平潭综合实验区自然资源与生态环境局关于 英鑫国际（一期、二期）变更及整体项目 竣工规划条件核实公示

实地建设与规划审批不一致对比分析（一期）

实地建设与规划审批不一致对比分析（二期）

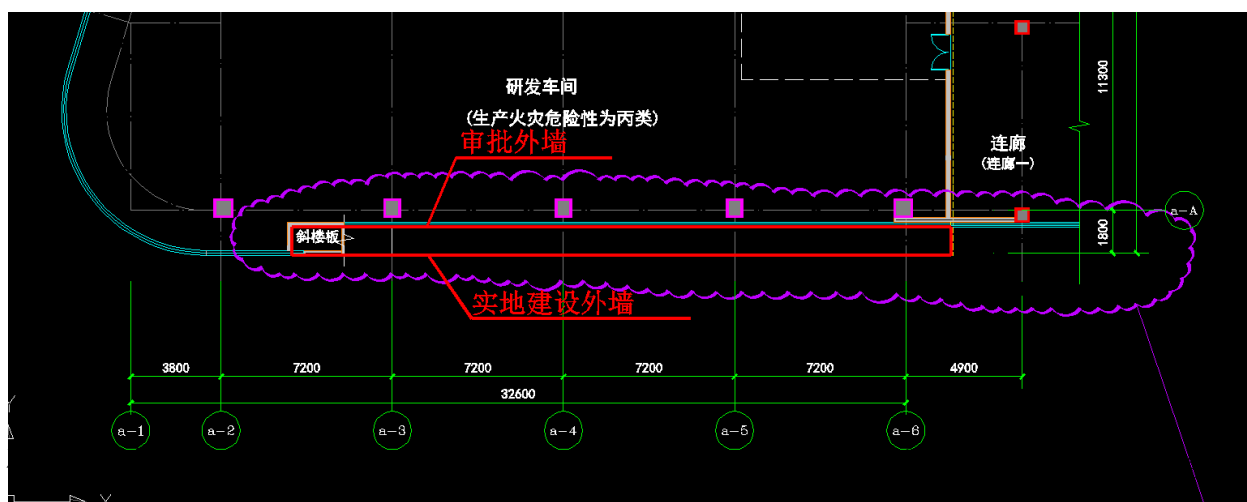
1、研发厂房一层 1-1 轴至 1-2 轴交 a-d 轴至 a-e 轴 44.82 m² 环网站实地取消合并至变配电房使用，总面积不变。

说明：此处墙体待设备搬运完成后再砌筑。

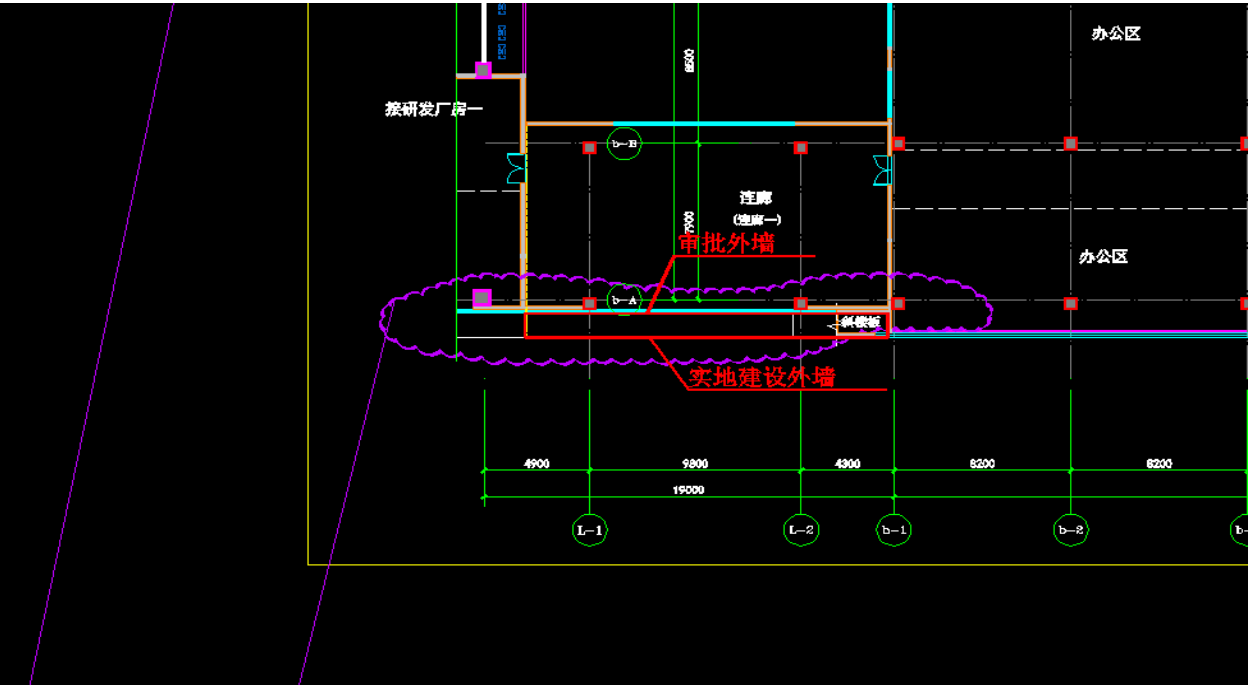
2、研发厂房一三层 a-2 轴至 a-6 轴交 a-A 轴研发车间南侧外墙往南侧外扩 1.20m，研发车间做大；建筑面积及计容面积均增大约为：33.27 m²。

说明：该区域根据实际使用需求并结合整体建筑外轮廓，进行优化调整，导致该区域建筑面积略有增大。

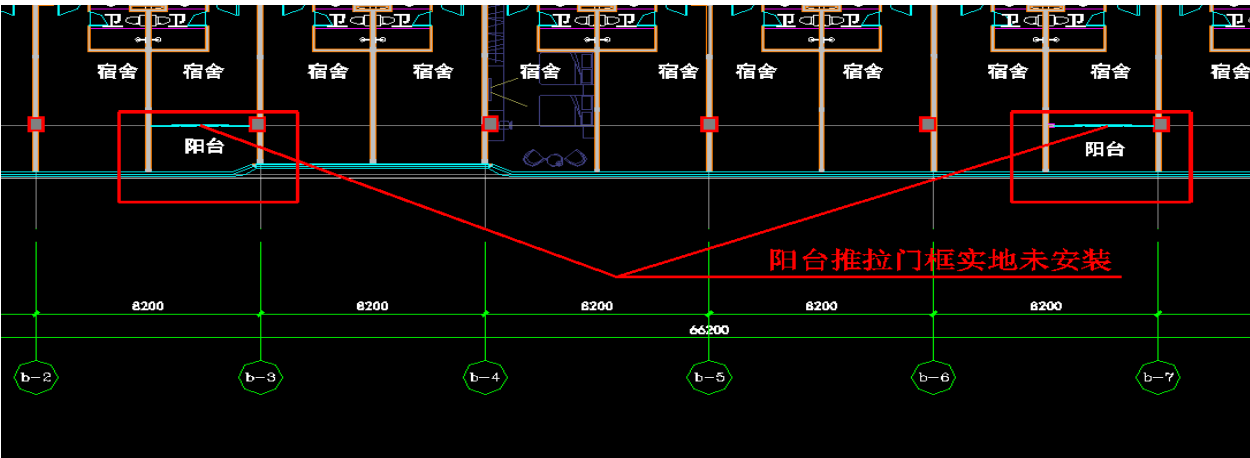
3、综合楼3层L-1轴至b-1轴交b-A轴连廊南侧外墙往南侧外扩1.20m，连廊做大；建筑面积及计容面积均增大约为：20.16 m²。

说明：该区域根据实际使用需求并结合整体建筑外轮廓，进行优化调整，导致该区域建筑面积略有增大。

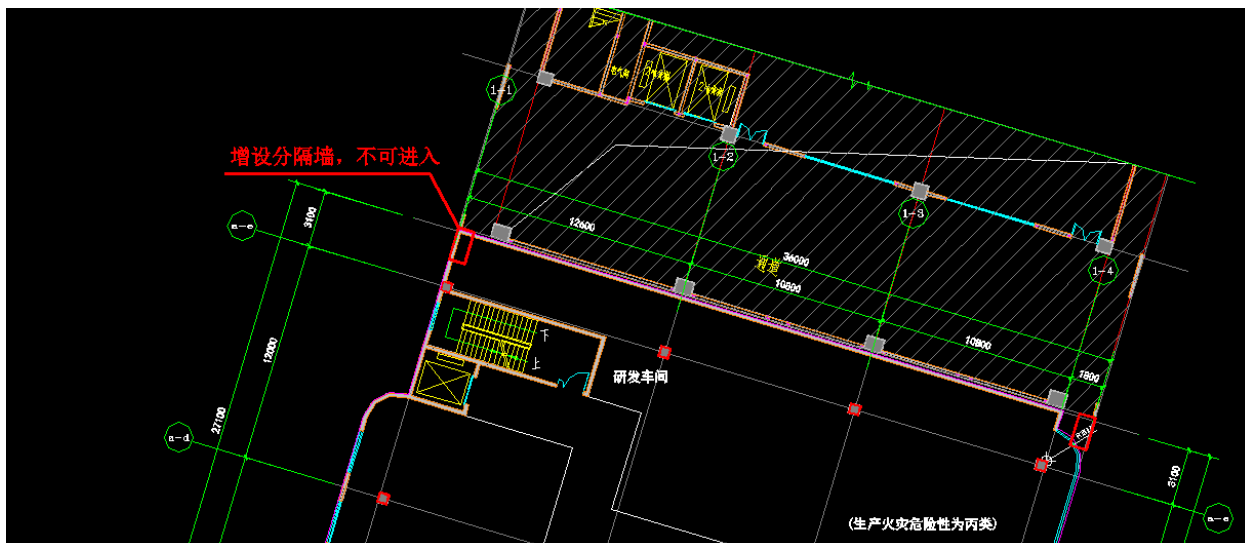
4、综合楼四至八层 b-3 轴交 b-C 轴及 b-3 轴交 b-C 轴阳台门框及推拉门实地未安装，暂按审批方案文本单体施工图阳台进行分隔计算。

说明：此处墙体待二次装修时，同步施工。

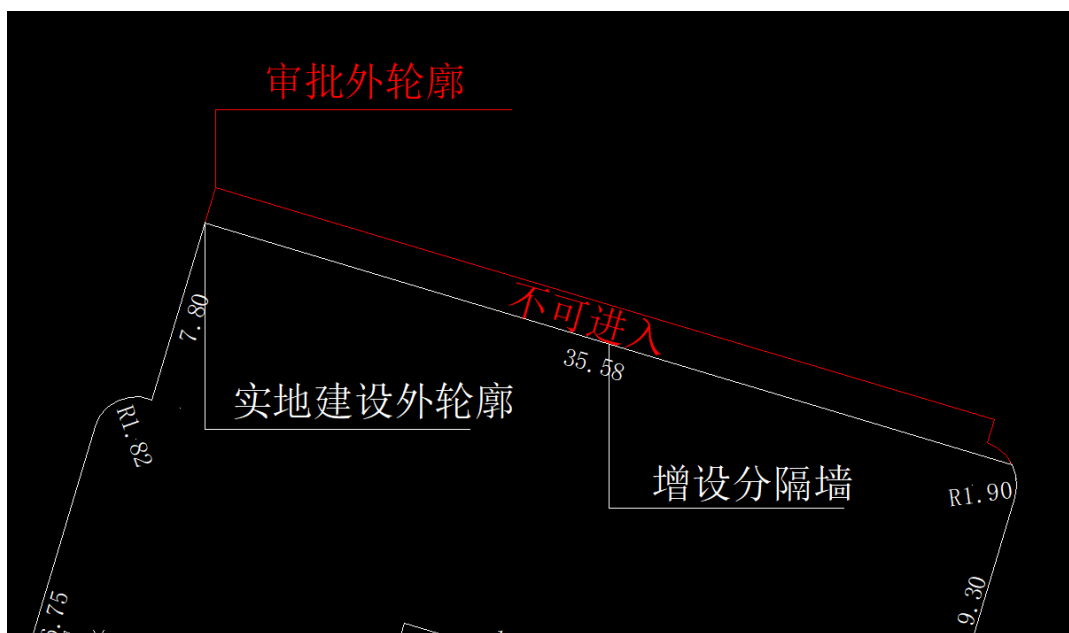
5、研发厂房二三层 1-1 轴交 a-e 轴处部分研发车间实地增设分隔墙围合成不可进入区域，研发车间变小；建筑面积及计容面积均减少约为：2.16 m²。

说明：此处为综合加工厂二出挑墙体，因综合加工厂二先行施工完成，为了避免结构安全隐患，不对墙体结构拆除，保留了闭合墙体。

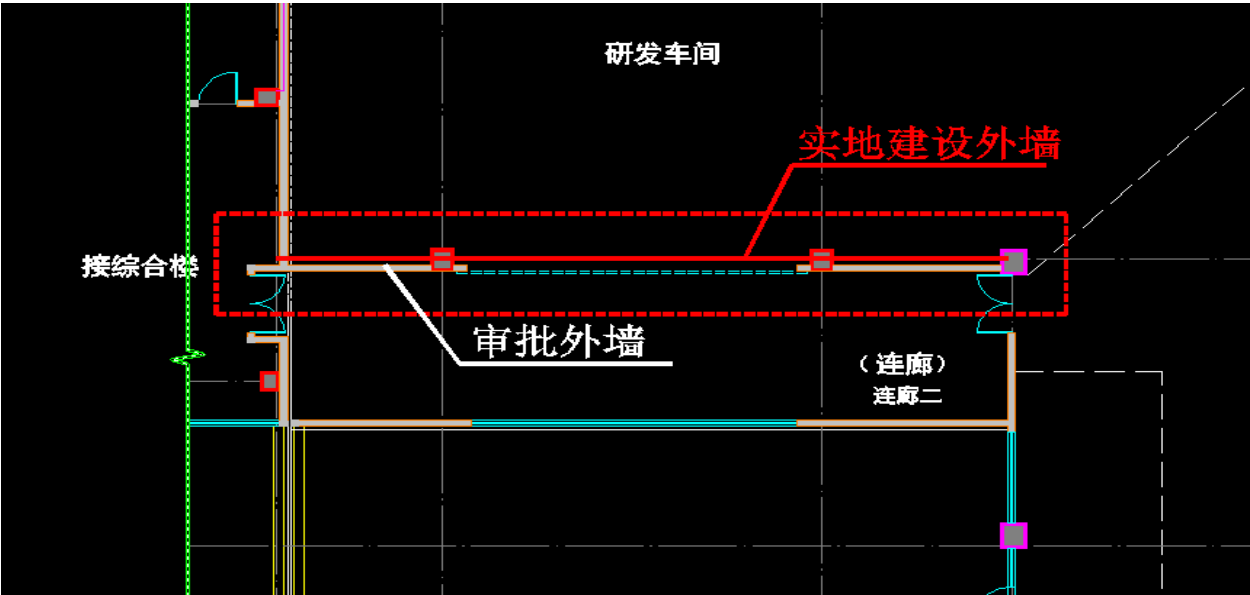
6、研发厂房二二层及四层 1-1 轴至 1-4 轴交 a-e 轴处研发车间北侧增设分隔墙围合成不可进入区域，研发车间变小；建筑面积及计容面积均减少约为： $55.55 \text{ m}^2 \times 2 = 111.10 \text{ m}^2$ 。

说明：此处为综合加工厂二出挑墙体，因综合加工厂二先行施工完成，为了避免结构安全隐患，不对墙体结构拆除，保留了闭合墙体。

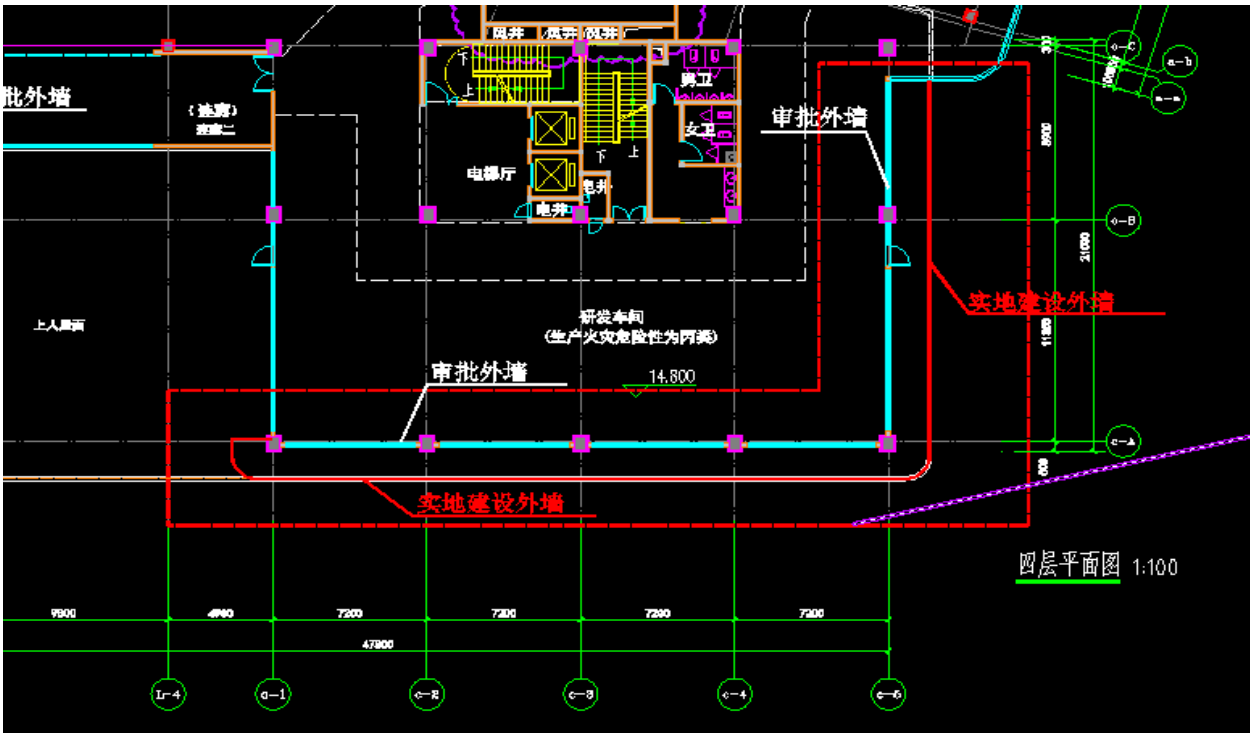
7、研发厂房二四层 b-9 轴交 c-1 轴至 c-C 轴连廊与研发车间分隔墙往北侧位移 40cm，连廊变大，研发车间变小；总面积不变。

说明：此处为现场施工误差。

英鑫国际一期（变更）绿地实地建设与审批不一致对比

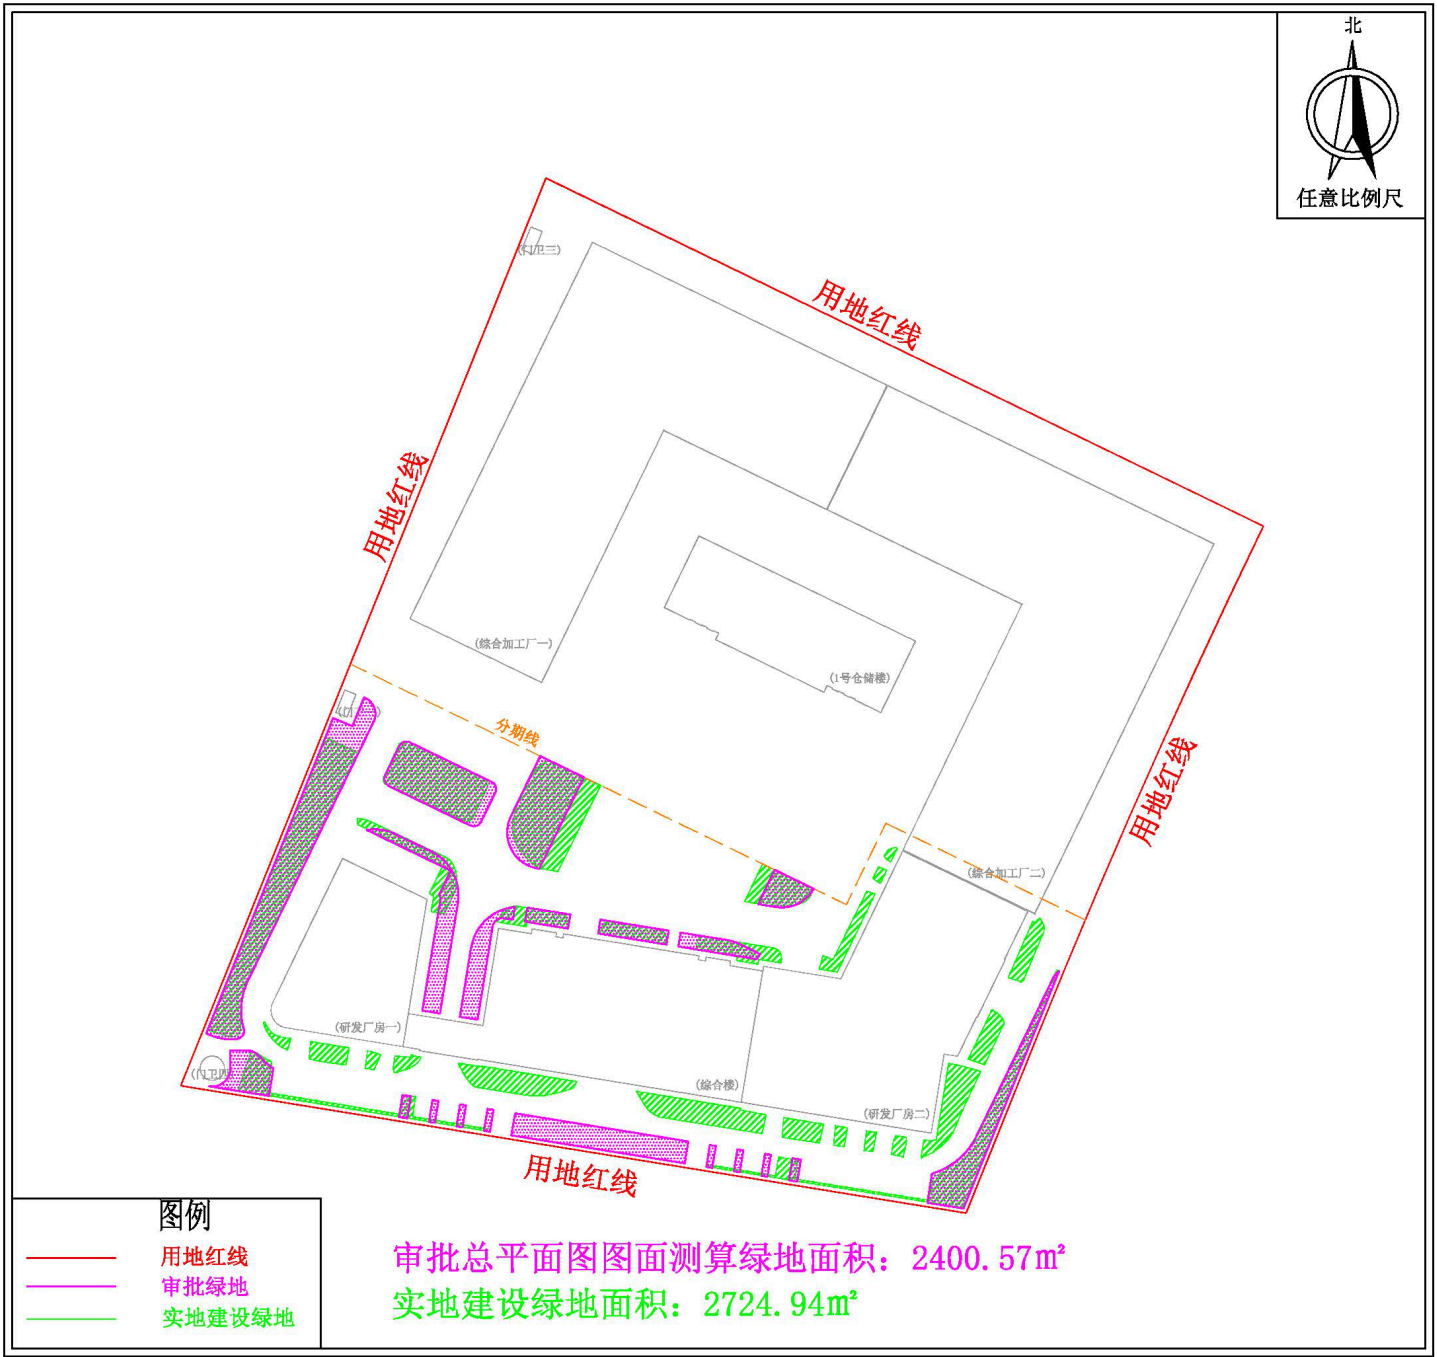
审核内容	审批情况	实际建设情况	备注
	2400.57 m ² (一期总平面图图面测算)	2724.94 m ² (一期)	分期建设,部分绿地建设位置实地 与审批不一致
	4125.5 m ² (一期二期(汇总))

说明：园区总体绿化布局因室外景观深化设计，对绿化分布位置进行调整，调整后总绿化面积及绿地率满足规划审批需求。

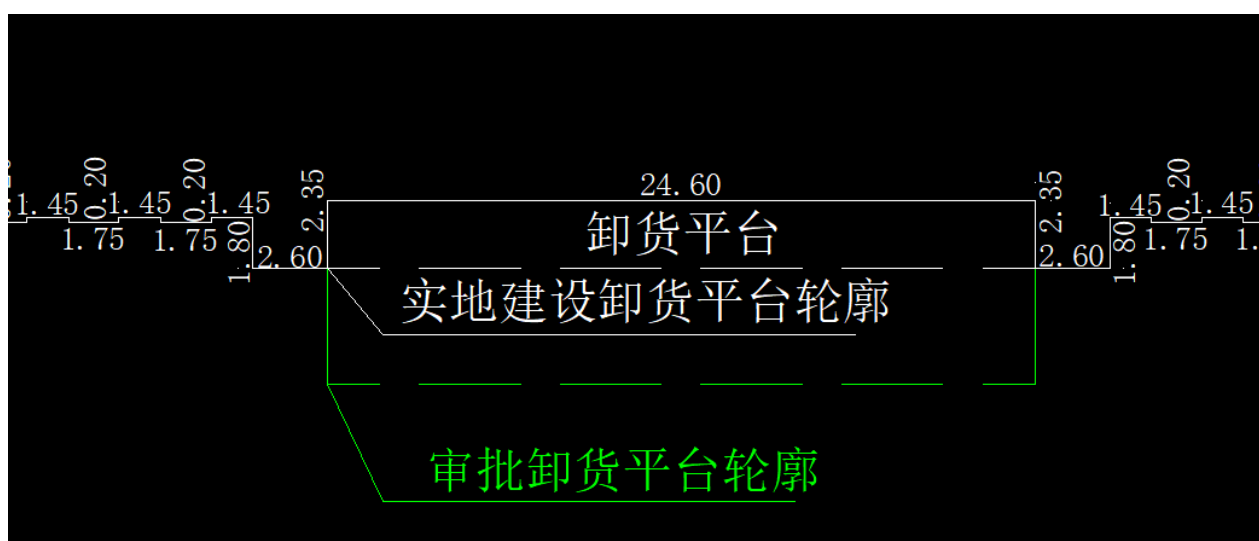
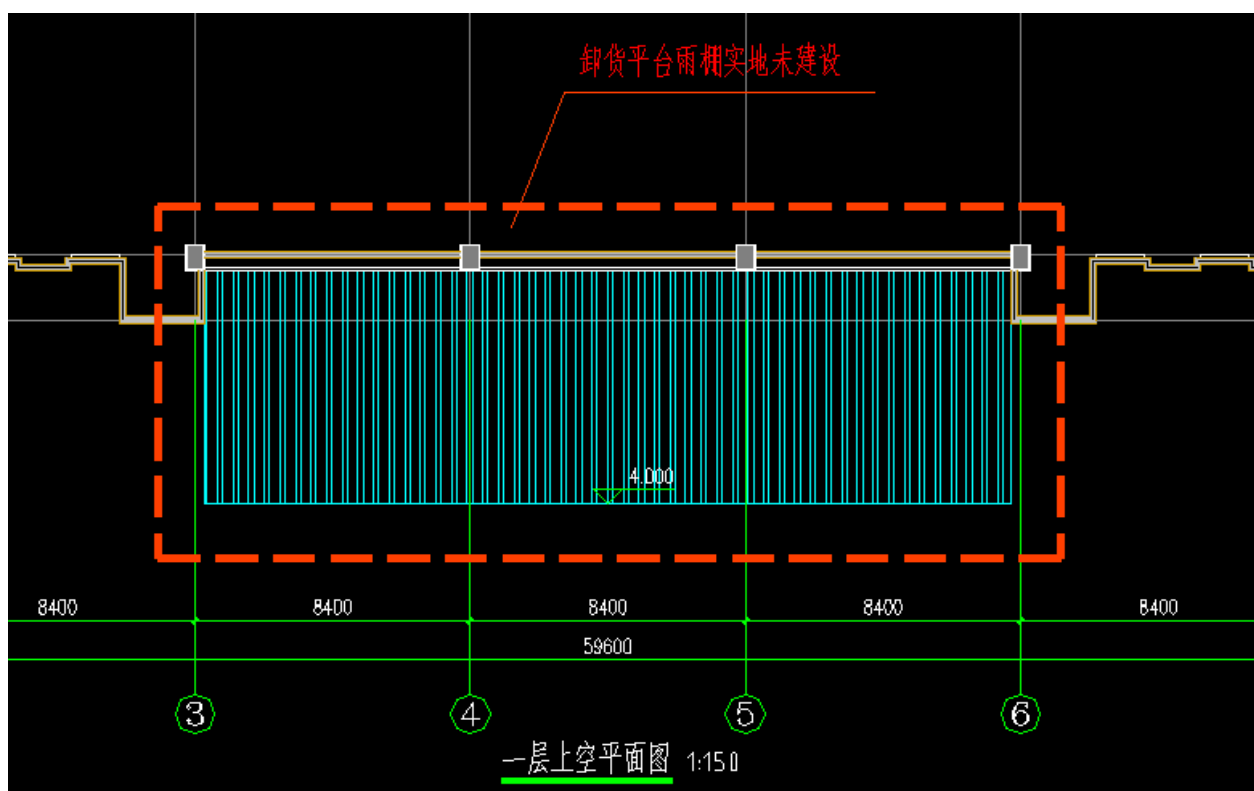
1、1号仓储楼一层上空3轴至6轴交A轴卸货平台盖板（雨棚）实地未建设，占地面积不变，建筑面积及计容面积均减少约为：44.89 m²。

说明：因考虑远期扩展需求，取消施工。

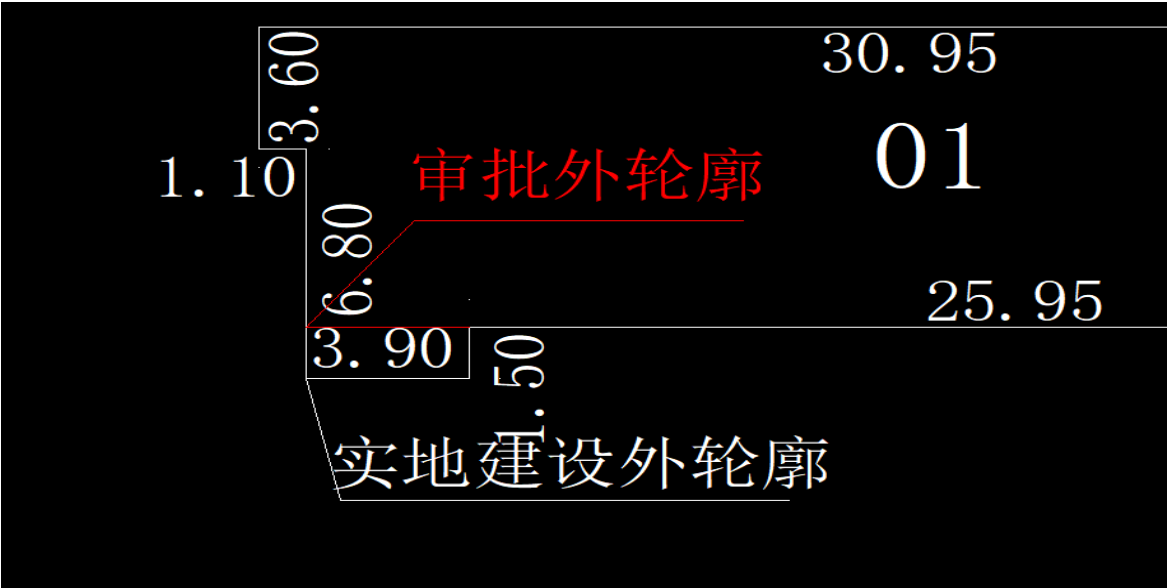
2、综合加工厂一屋顶层 1-6 轴交 1-N 轴排烟机房外墙向南侧外扩 1.50m，建筑面积、计容面积面积均增大约为：5.85 m²。

说明：风机房轮廓应实际风机设备安装需要扩展部分屋顶面积。

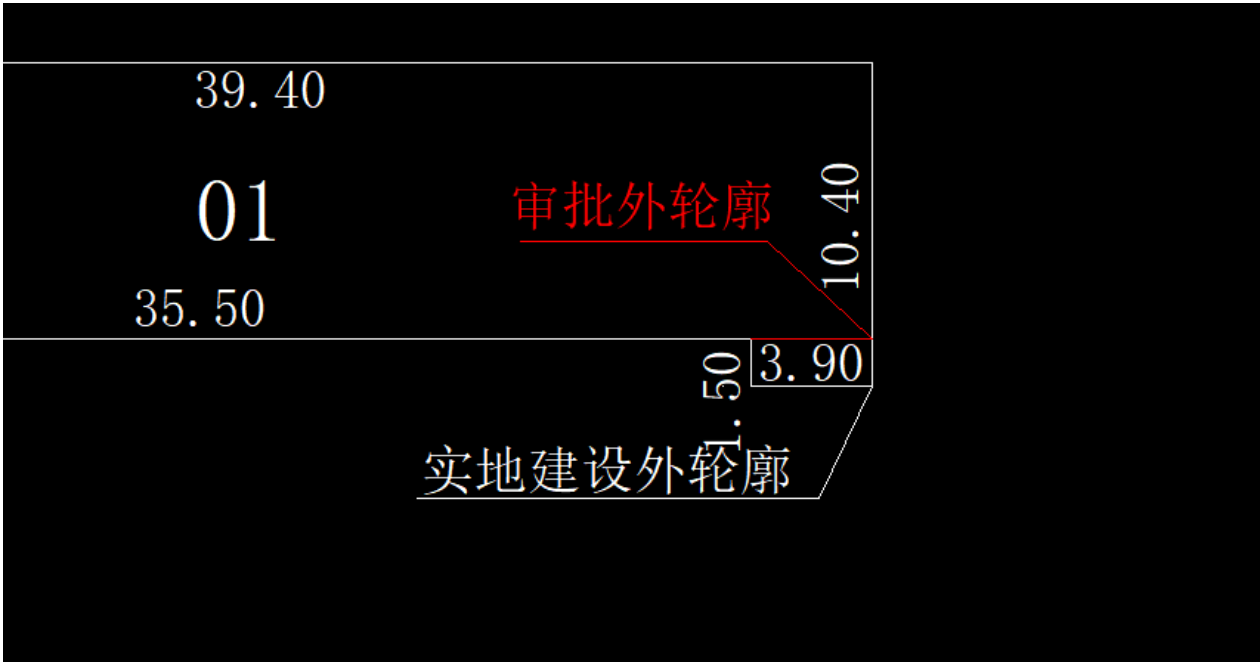
3、综合加工厂二屋顶层 2-6 轴交 2-N 轴预留通风设备房外墙向南侧外扩 1.50m，建筑面积、计容面积面积均增大约为：5.85 m²。

说明：风机房轮廓应实际风机设备安装需要扩展部分屋顶面积。
